セーフティノーツ

パラグライダーハーネス VOYAGER DHV GS-03-0372-08

写真1：Voyager フロントコンテナーのリリースハンドルのカバーされたベルクロ

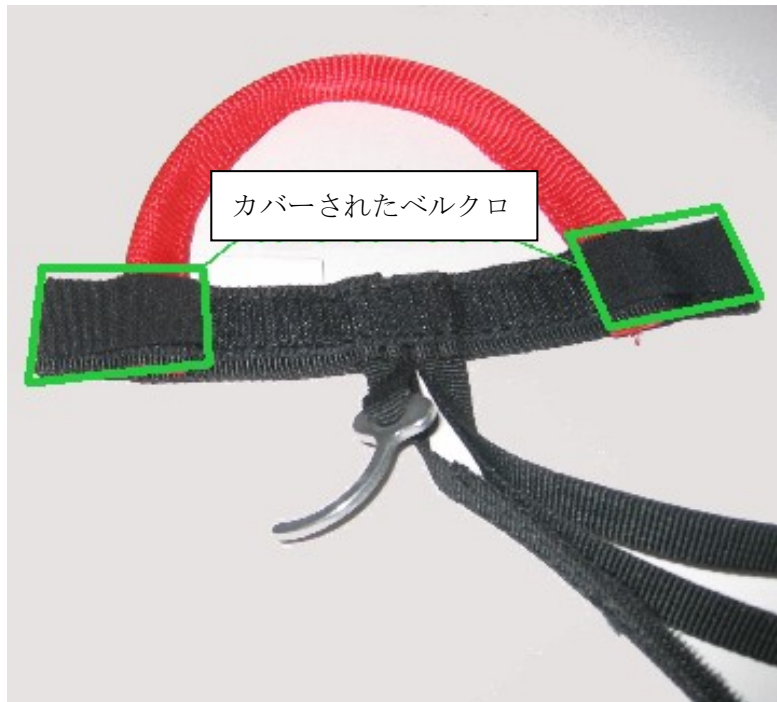
VOYAGER ハーネスのフロントコンテナーからリザーブを引き出す際に、引き出す方向によって開傘に、より強い力が必要となる。これは、開傘の妨げとなる。

より強い力が必要となる問題は、リリースハンドルの外側端にあるベルクロを取り外すかカバーすることで防がなければならない。そのために、例えば約35mmのベルクロをリリースハンドルの端に、そのベルクロをカバーするように張り付ける（写真1参照）。

カバーのためのベルクロは、Woody Valley 社あるいはディーラーに請求してください。  
改修は、次回フライト前に実施しなければならない。
